**Věc: Modernizace železničního uzlu Pardubice**

Vysvětlení/ změna/ doplnění zadávací dokumentace č. 10  
ve smyslu § 98 a § 99 zákona č. 134/2016 Sb., o zadávání veřejných zakázek, ve znění  
pozdějších předpisů (dále jen „ZZVZ“)

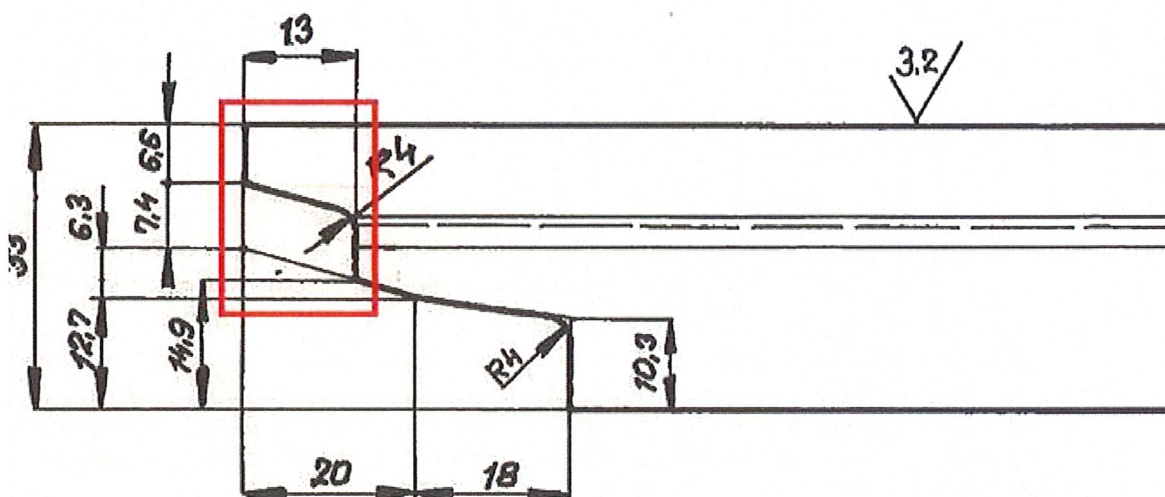
Ve výkazu výměr v položce č.117 (kód položky 539541) ZVLÁŠTNÍ VYBAVENÍ VÝHYBEK, HÁKOVÝ ZÁVĚR je uvažováno dodání celkové množství 9,0 kusů hákových závěrů. Může Zadavatel specifikovat jaký typ hákového závěru pro výhybku jakého tvaru a typu je uvažován v dané položce? Nakolik podle předběžné cenové nabídky od Dodavatele hákových závěrů je mezi jednotlivými hákovými závěry značný cenový rozdíl.

Jedná se o hákové závěry pro jednoduché výhybky vkládané při provizorních stavech (9 KUSŮ) č. 8P, 9P, 10P, 11P, 12P, 14P, 16P, 27P, 73P.
